規格變更通知

BA 系列/BD 系列 端子台

茲因 BA 系列/BD 系列 端子台部分機種的規格有所變更，特此通知。

〔製品標示內容的變更的詳細說明 (僅 BA811S)〕

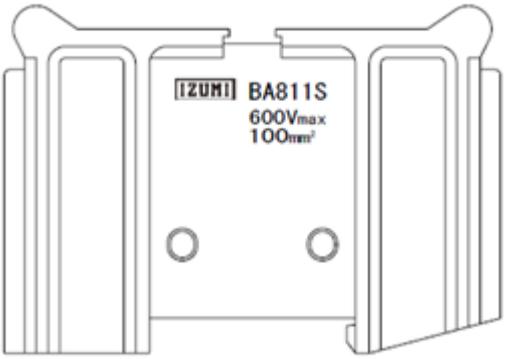
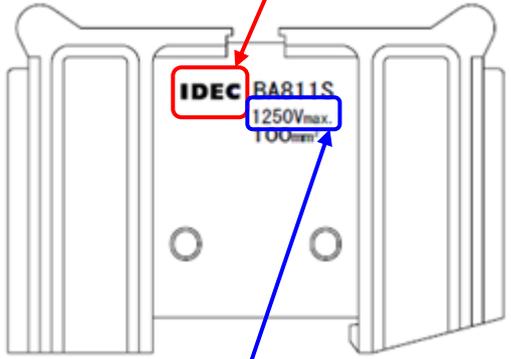
JIS 額定電壓及社名 LOGO 變更如下表:

變更前	變更後
